かほく市教育委員会教育部スポーツ文化課

質　疑　応　答　書

件名：アクロス高松外壁・屋根等長寿命化改修工事

質疑番号３　Ｉのパラペット部分写真

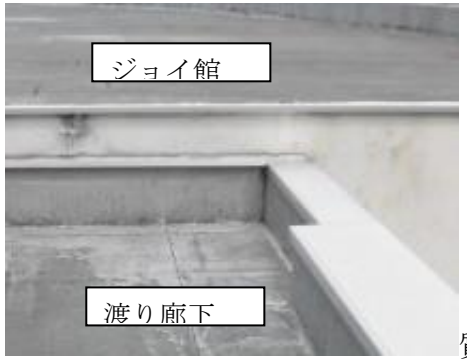
番号	質問内容	回　答
1	（ジョイ館）図面 A-17,18 において、屋上で「ケーブル基礎：既設ピンコロ復旧」の表記がありますが、工事設計書に項目がありません。「復旧の方法」を、お教え願います。	シート防水 200 角程度を上張りの上に既存ケーブル基礎を設置
2	（アクロス館）図面 A-14 において、屋上端部シーリングの仕様が、詳細図では「MS-2 15*10」、設計書では「SR-1」と相違しています。「MS-2 15*10」で考えて宜しいでしょうか。	設計内訳書の 防水端部シーリング処理 SR-1 316m に該当します。メーカー標準の 1 液型コーキング材を想定していますが、MS-2 としても宜しいです。
3	A-14 屋上シート防水改修詳細図のパラペット上部に関して、アクロス連絡「Ｉ：改吹付タイル吹替え」、アクロス館「K:アクリル樹脂カラークリアー吹付 既存のまま」と相違しています。工事設計書にも表記がありませんでしたので「既存のまま」と考えて宜しいでしょうか。	よろしい。 I のパラペット幅 220 はジョイ館外壁の吹付部分を示し、K はアクロス館の外壁を示します。パラペット内側上部は Con 打放しなので既存のままとします。
